RELATÓRIO DE ACOMPANHAMENTO DAS OBRAS PÚBLICAS MUNICIPAIS

Relatório número: RAO 003/OSC/2020

Objeto: Contratação de empresa para execução dos serviços necessários às obras de reforma de 891,48m² e ampliação de 262,65m² do prédio da Policlínica do Rio Maina, para instalação física da UNIDADE DE PRONTO ATENDIMENTO – UPA 24h RIO MAINA, localizada na Rua Santos Uggioni – Distrito de Rio Maina no município de Criciúma-SC.

Figura 16: Forro retirado (Fonte: Dos Autores 2020).

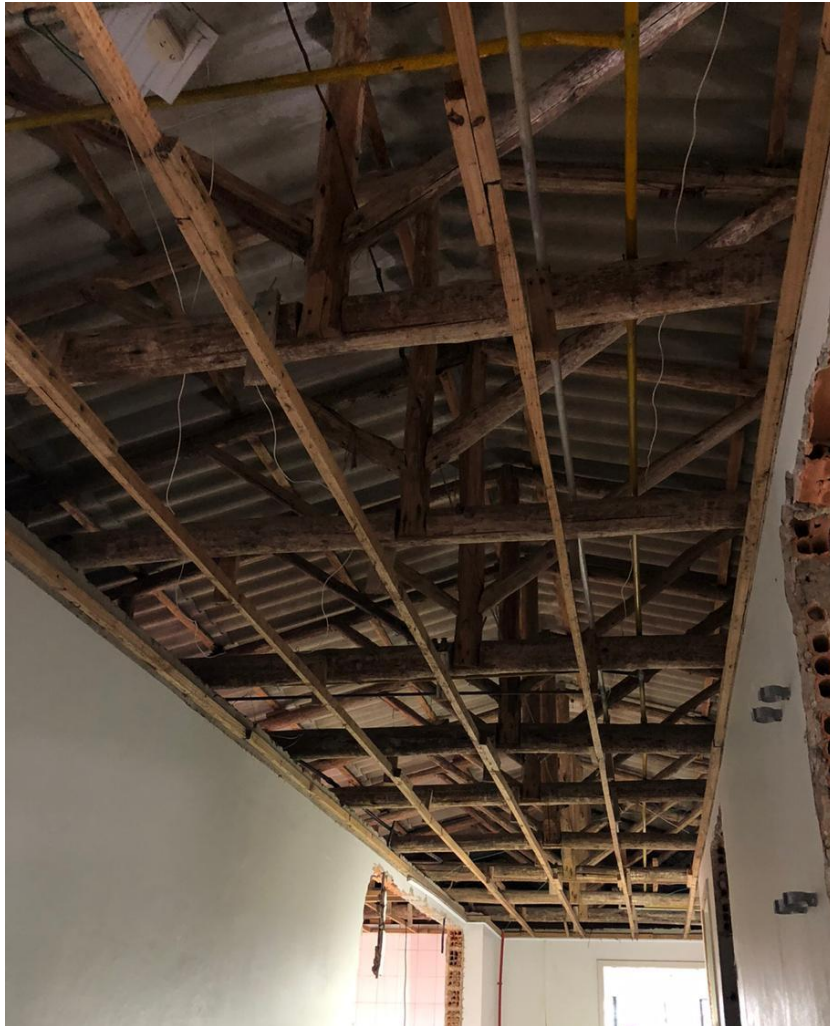
O forro foi retirado para trabalharem na parte de fiação, onde posteriormente serão recolocados em todo o local. Notou-se também que havia infiltração em algumas tesouras do telhado.
